# 廃スラッジ回収施設の設置に係る指摘事項リストに対する回答

2025年11月25日

東京電力ホールディングス株式会社

- 第7回 特定原子力施設の実施計画の審査等に係る技術会合(2023.3.6)にて、廃スラッジ回収施設の廃スラッジ保管容器の第四施設への保管について、原子力規制庁より下記見解が示されている。
  - ✓ 保管容器の表面線量1mSv/h以下になるよう遮へいし、第四施設に保管可能のことについて説明すること。
- 第8回 特定原子力施設の実施計画の審査等に係る技術会合(2023.3.27)にて、廃スラッジ回収施設の遠心分離機シートの動作と閉じ込め対策について、原子力規制庁より下記見解が示されている。
  - ✓ 遠心分離機シート部の閉じ込め対策について、局所吸引ダクトを用いた排気は、設計上、現実的に達成可能ということを定量的に示すこと。

遠心分離機室の給気/排気口と飛散防止カバーの位置関係

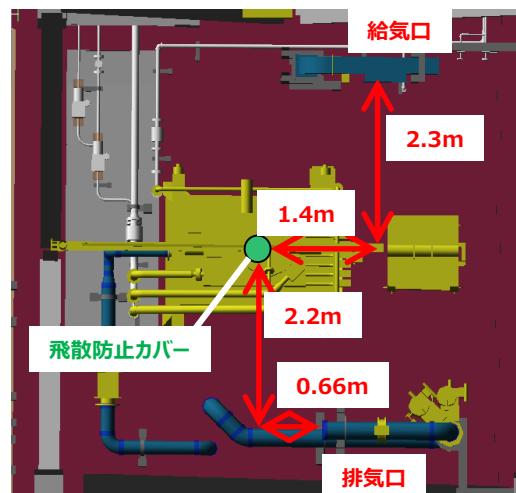
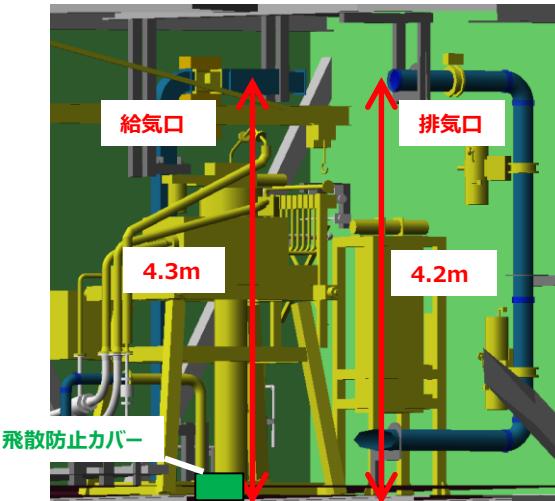
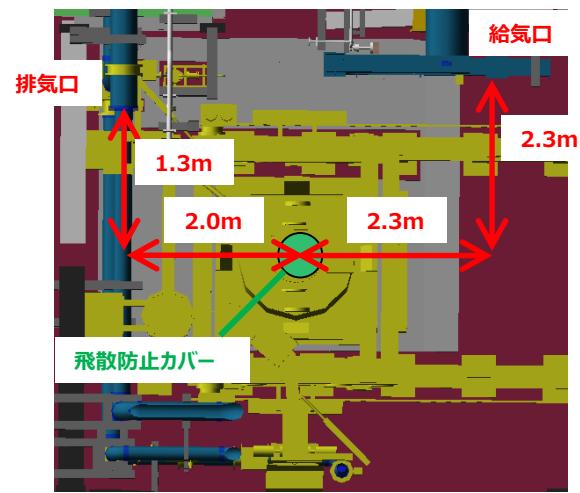
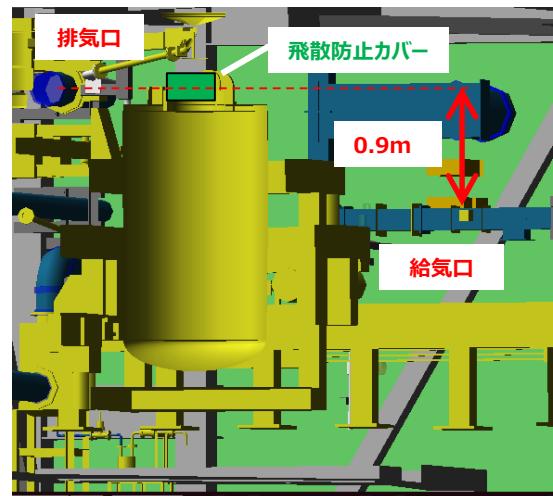
□ 遠心分離機室と廃スラッジ充填室の換気空調設備による給気/排気は、以下の理由から、飛散防止カバーによる吸い込み方向の気流形成に影響を及ぼすことは無いと考える。

- 遠心分離機室と廃スラッジ充填室の換気空調設備による流速は十分小さく(給気口/排気口近傍を除き0.01m/sオーダー)、飛散防止カバーによる吸引流れ(要素試験の測定結果、流速は約0.2m/s)に影響しないと考える。
- 飛散防止カバーは、給気口/排気口から離れて設置しているため、給気口/排気口の近傍の流れの影響を受けないと考える。
- 試運転時に、飛散防止カバー周りでスモークテスターによる気流確認を行い、万が一、影響が確認された場合は給気口のルーバーを調整し、流れの向きを調整する等の処置を計画。
